**PROJETO HÍBRIDO DO
PARQUE EÓLICO DO ALTO DOURO**
Central Solar Fotovoltaica de Sendim

ESTUDO DE IMPACTE AMBIENTAL

ADITAMENTO

Documento nº	40511-EA-SC05-ADI-00	Data:	14/05/2021
	Nome	Função	Assinatura
Elaborado	IG MB	Coordenação	
Verificado	IG	Coordenação	
Aprovado	ATA	Chefe do Núcleo de Ambiente e Paisagismo

Figura 3.11 – Extrato da Carta Neotectónica de Portugal Continental (sem escala)

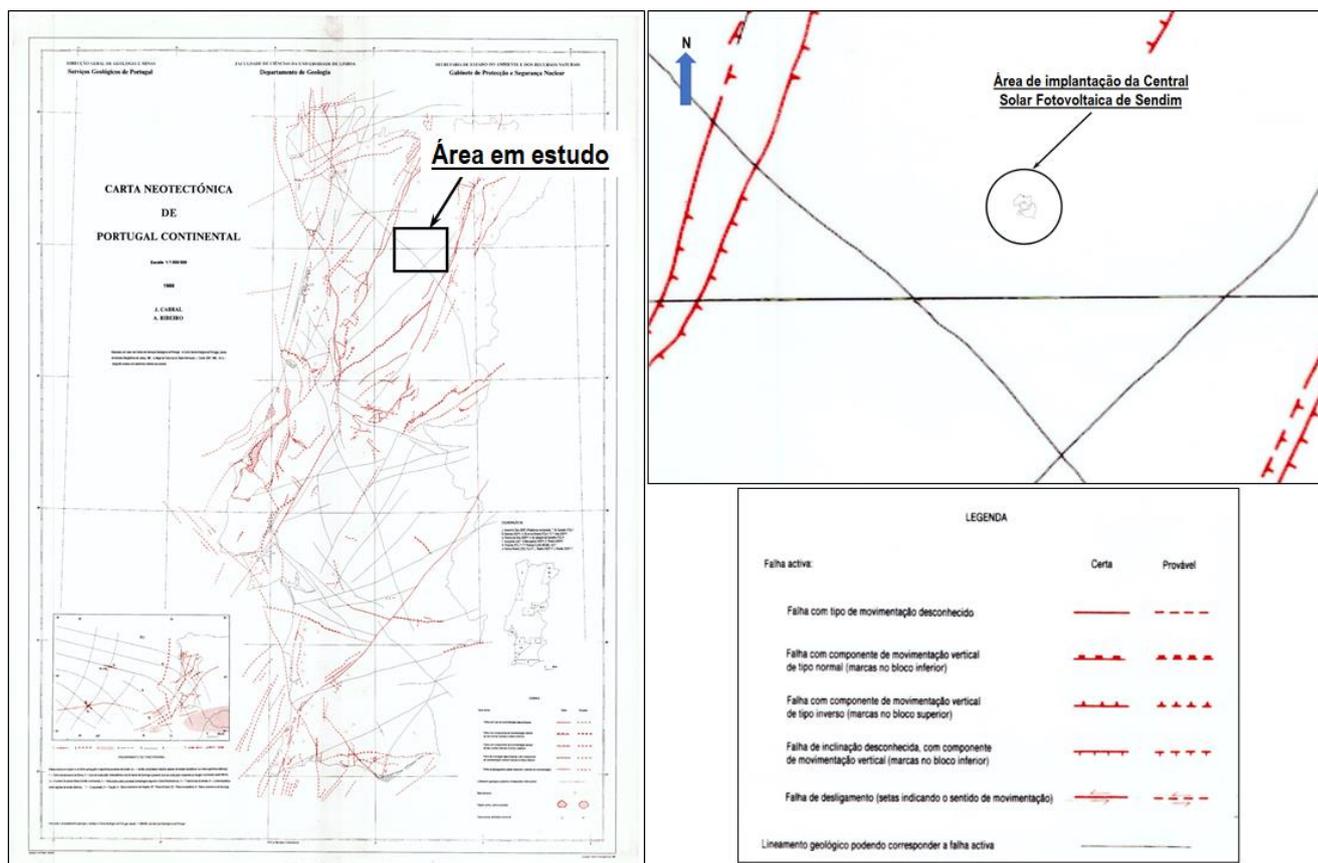
3.3.3 Deverá ser devidamente apresentada a caracterização da Tectónica da região e também da Neotectónica, com a referência à Carta Neotectónica de Portugal Continental escala 1/1 000 000 (Cabral J. & Ribeiro 1988), devendo ser apresentado um excerto da referida carta com a implantação da área em estudo.

Na **Figura 3.11** apresenta-se um extrato da Carta Neotectónica de Portugal Continental (Cabral & Ribeiro, 1988), na qual se enquadra a região onde se insere a área de implantação da Central Solar Fotovoltaica de Sendim presentemente em estudo. De acordo com a bibliografia (Cabral, 1995), os acidentes representados na carta neotectónica, são aqueles para os quais existem evidências de atividade desde o final do Pliocénico, ou seja para os últimos dois milhões de anos, aproximadamente.

De acordo com o extrato da Carta Neotectónica, é possível verificar que a Central Solar Fotovoltaica presentemente em estudo, não é atravessada por qualquer falha ativa.
